ТЕХНИЧЕСКИЕ РЕШЕНИЯ

419114-СНБ.ТР

УСТРАНЕНИЕ НЕДОСТАТКОВ

ТИПОВЫХ РЕШЕНИЙ ДВУХПУТНОЙ КОДОВОЙ
АВТОБЛОКИРОВКИ ПРИ ОРГАНИЗАЦИИ
ДВУХСТОРОННЕГО ДВИЖЕНИЯ ПО ОДНОМУ
ИЗ ПУТЕЙ ПРИ КАПИТАЛЬНОМ
РЕМОНТЕ ВТОРОГО ПУТИ

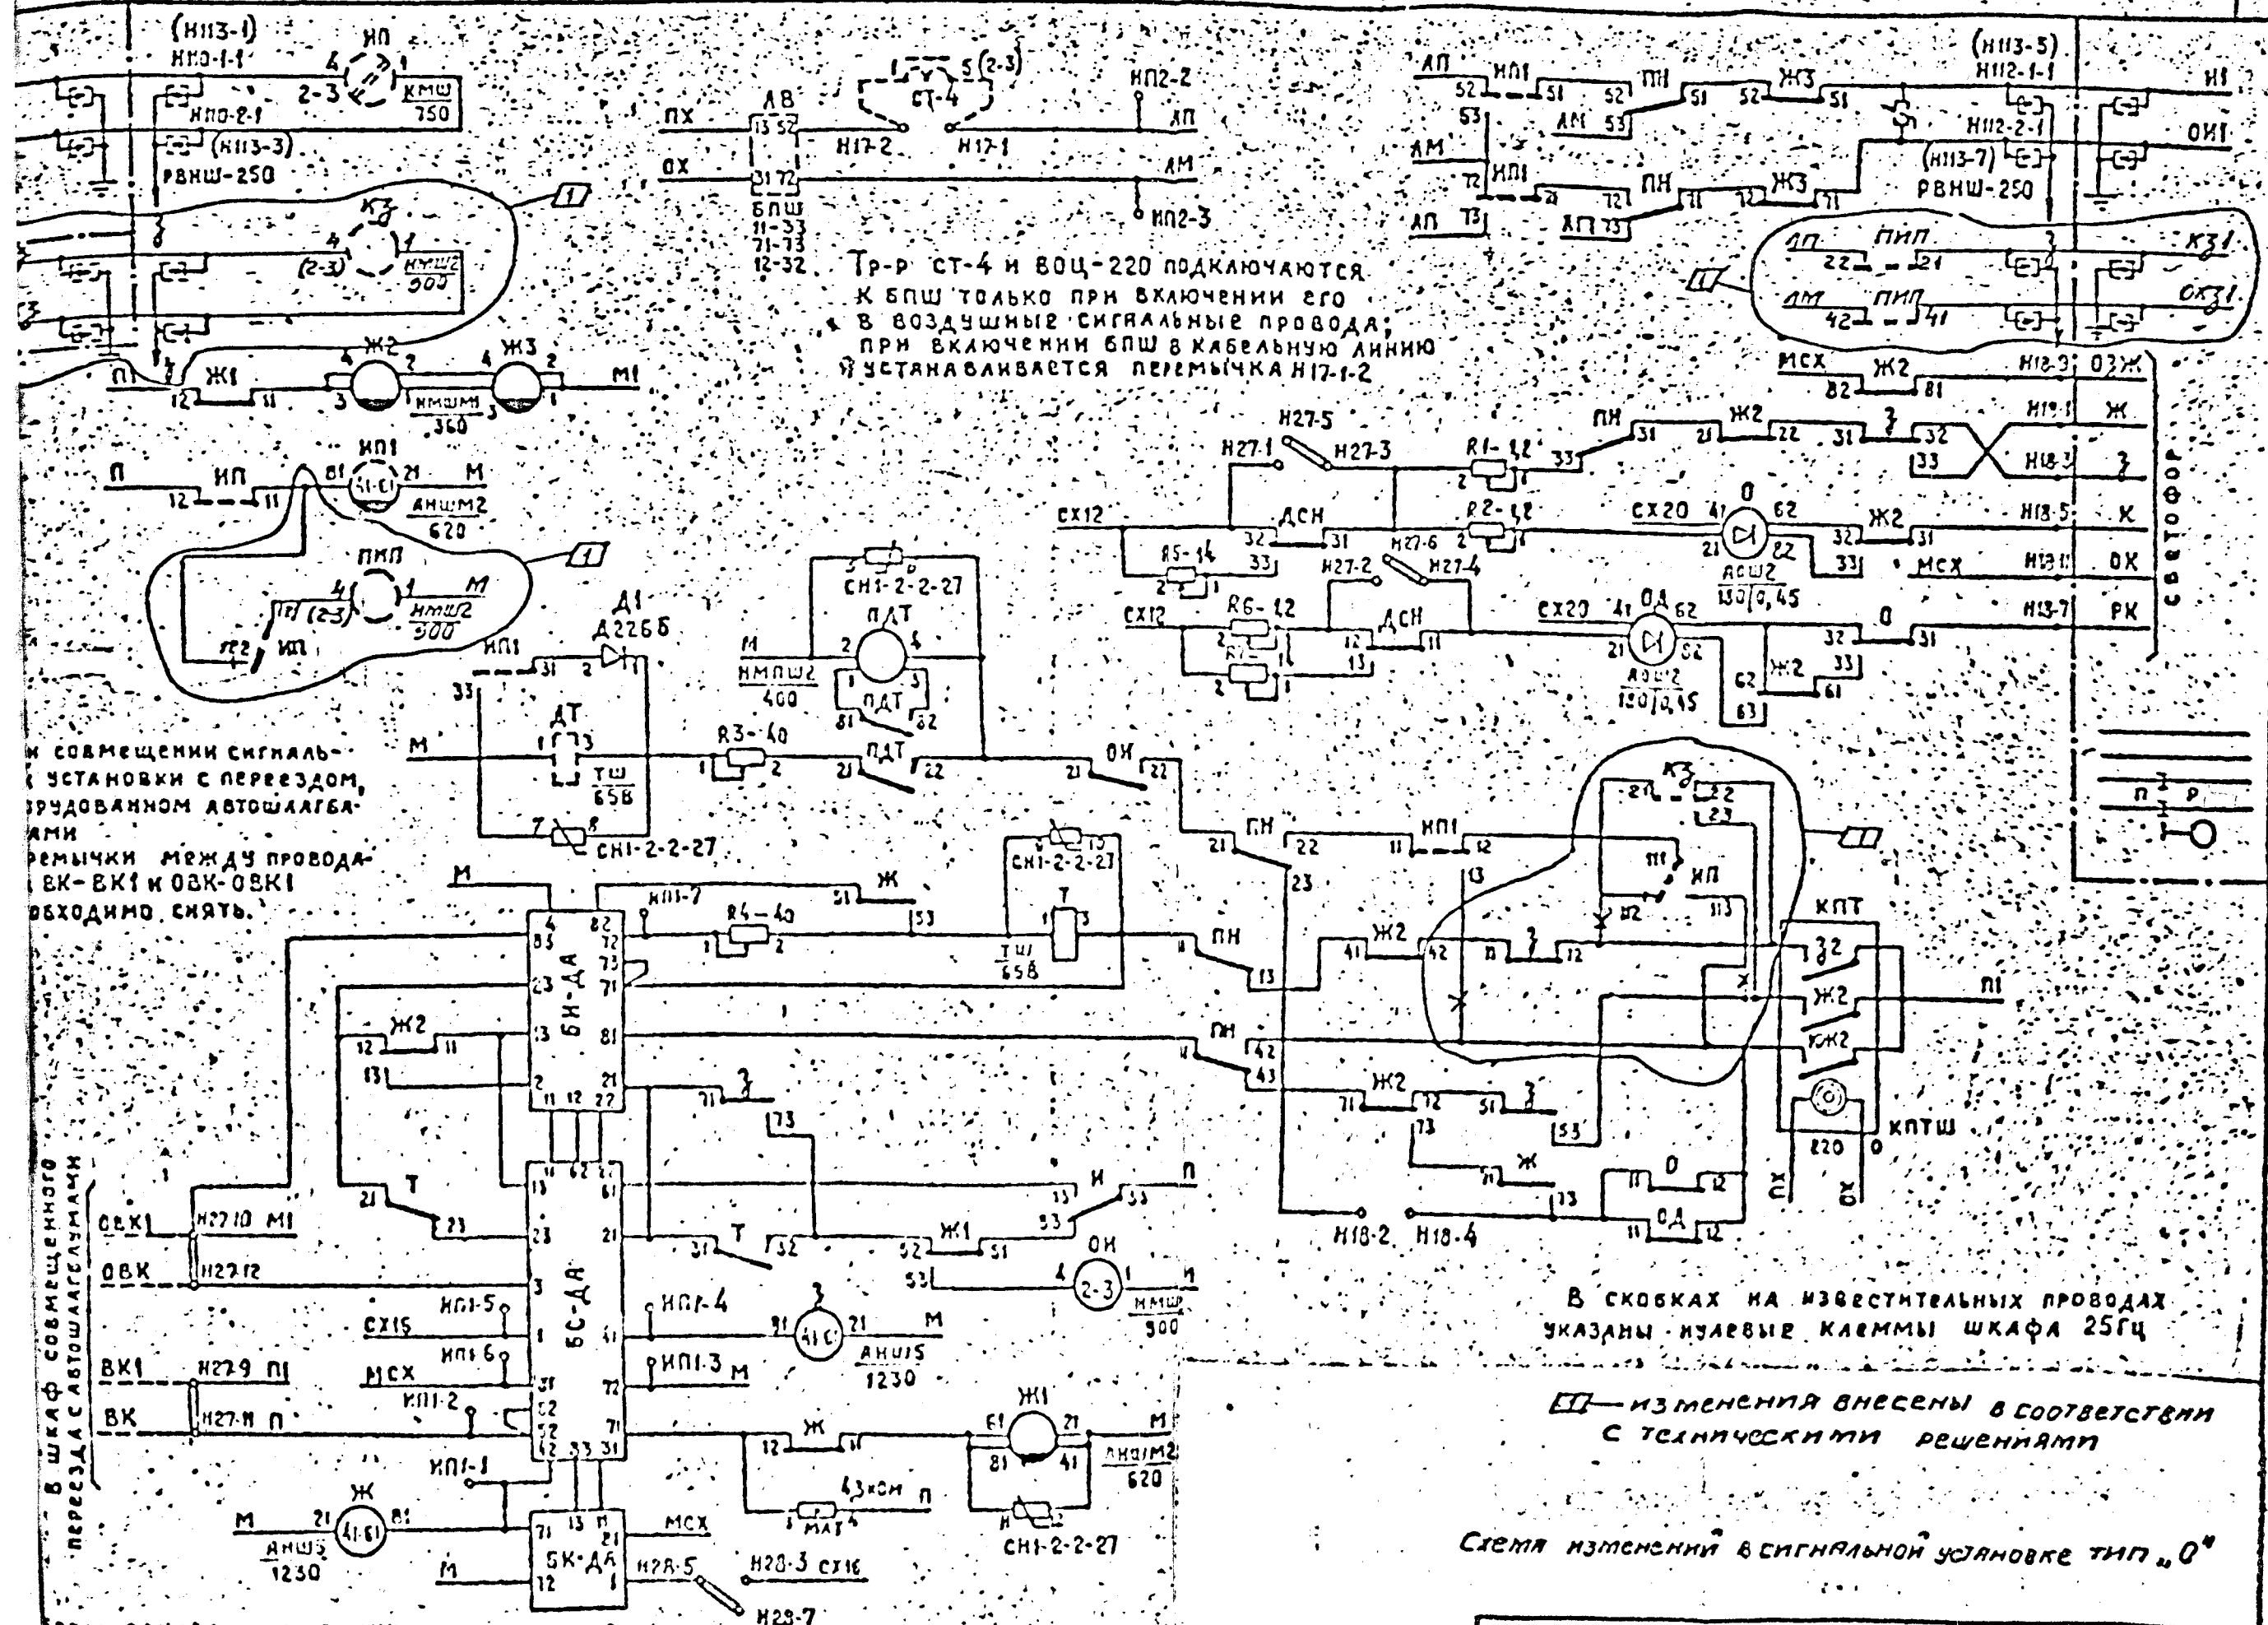
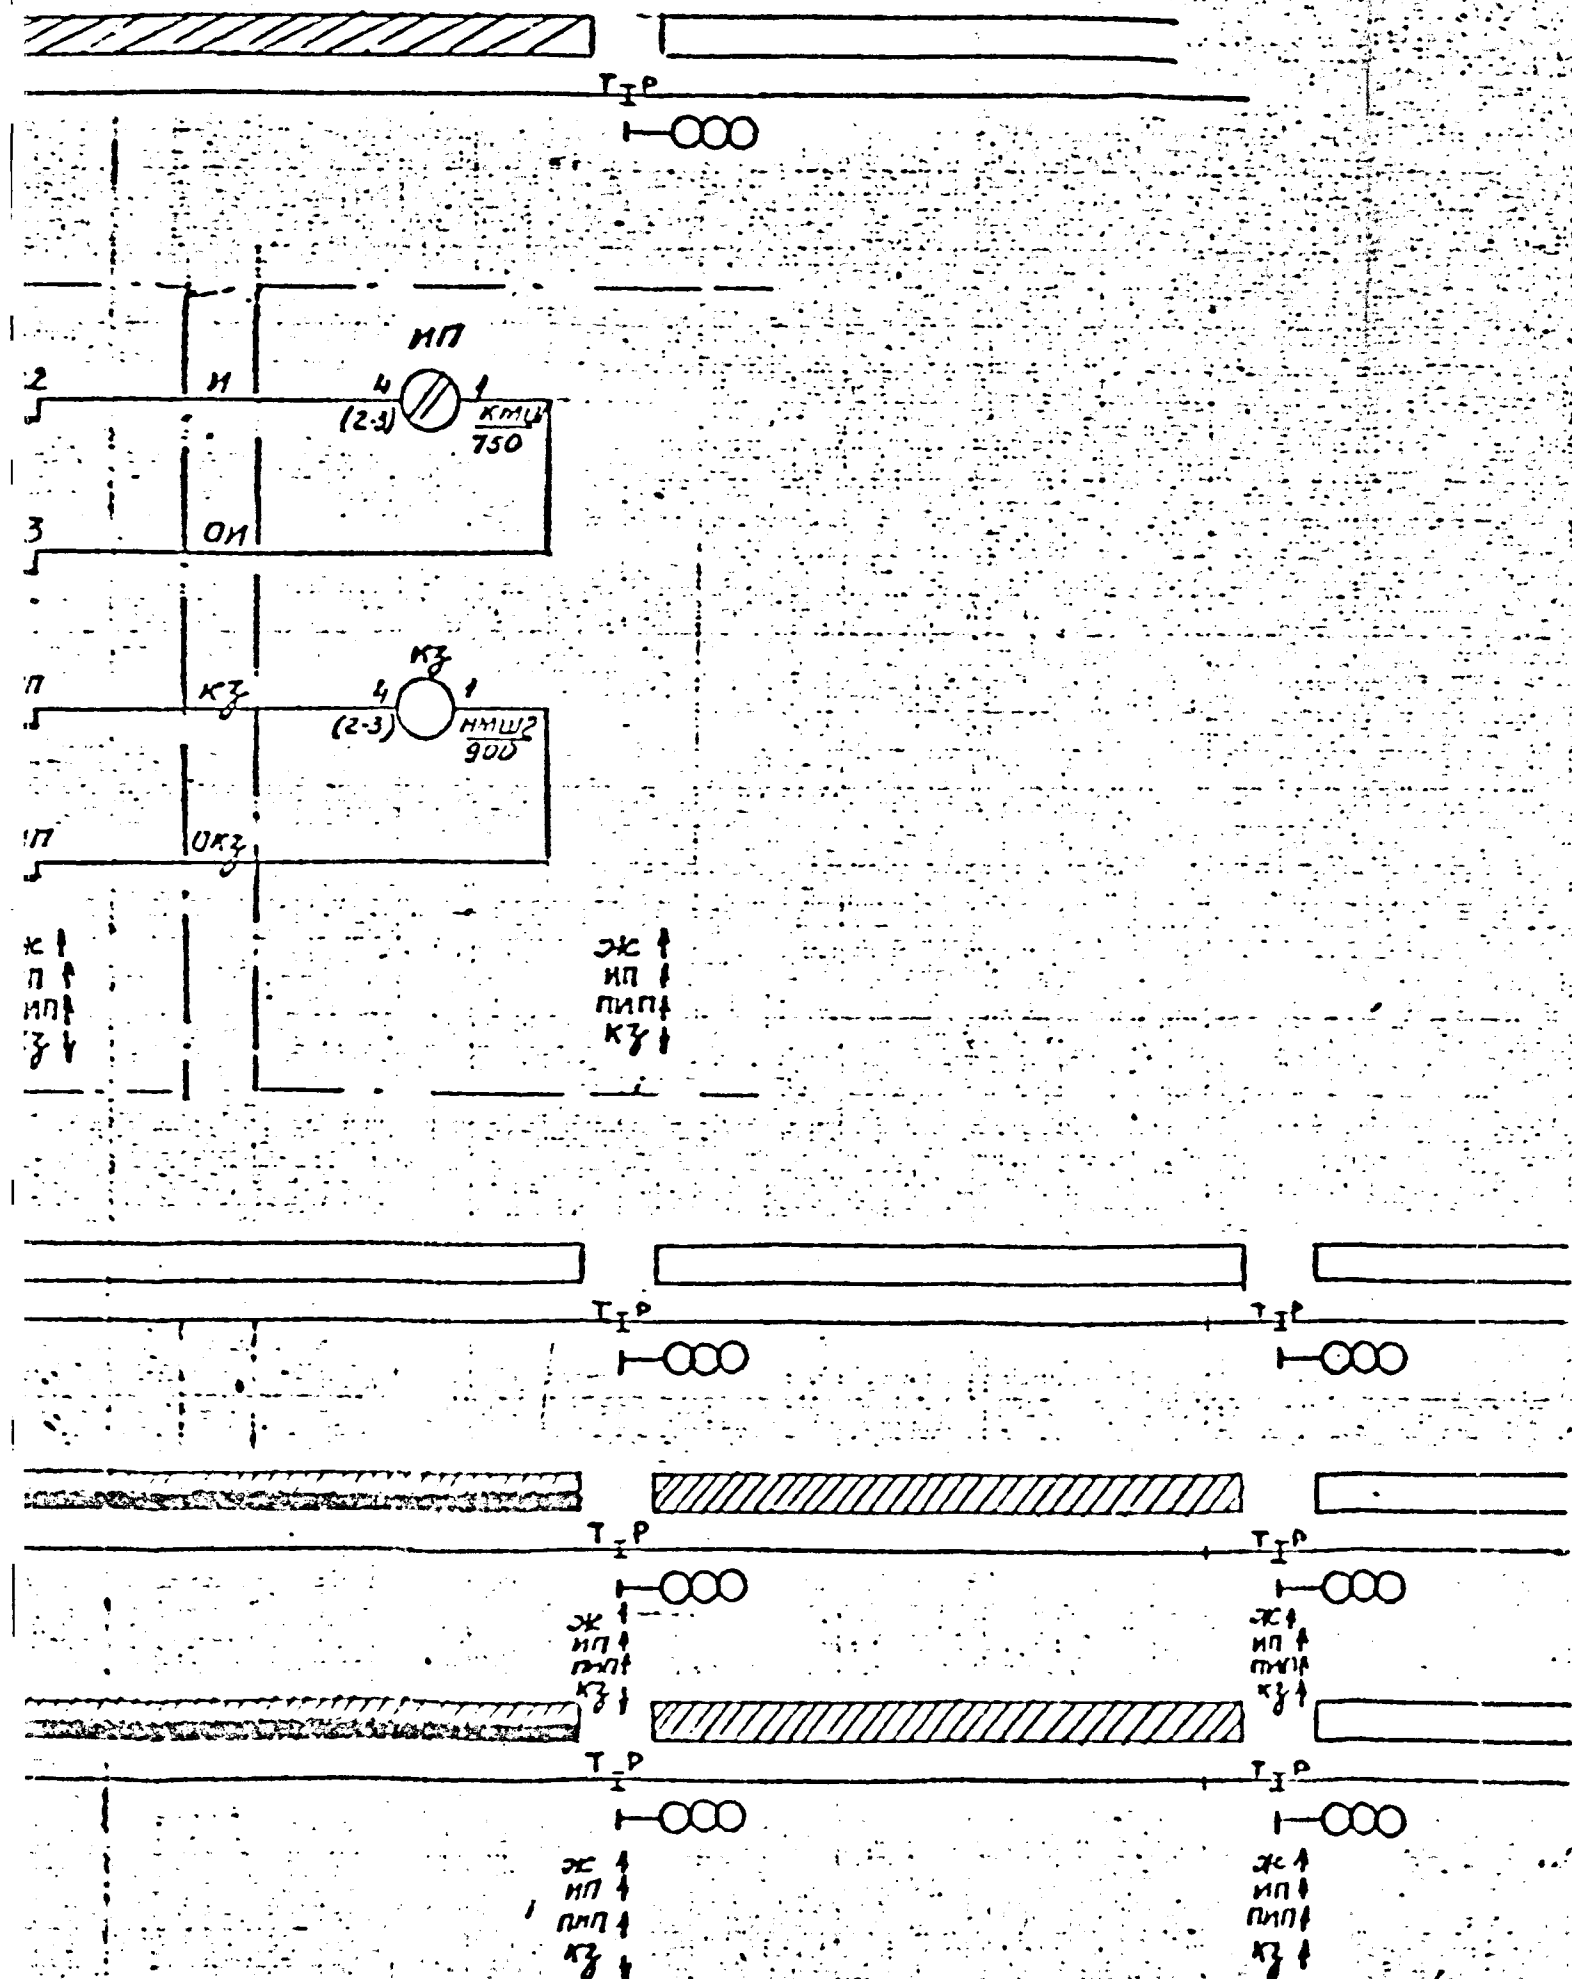
I.2. Схема для двухстороннего движения с подвеской дополнительных проводов АБ-2-К /черт.419114-СЦБ.ТРЗА/

При этом варианте на сигнальных установках в действующих устройствах необходимо дополнительно установить два реле. Место для установки реле в релейных шкафах имеется. Схема изменений в сигнальной установке тип "0" показана на листе 2. При организации двухстороннего движения поездов по одному из путей двухпутного перегона требуется организация цепи Кз, ОКз, для включения кода "З" в рельсовые цепи. Схема организации цепи Кз, ОКз при использовании двух проводов для обоих путей показана на листе I. Принцип ее построения аналогичен организации цепи Н. ОН при использовании двух проводов для обоих путей.

ВЫВОДЫ, ПОКАЗАННЫЕ ПУНКТИРОМ, НАСТАВЛЯЮТСЯ ПРИ ОРГАНИЗАЦИИ СТОРОННЕГО ДВИЖЕНИЯ.
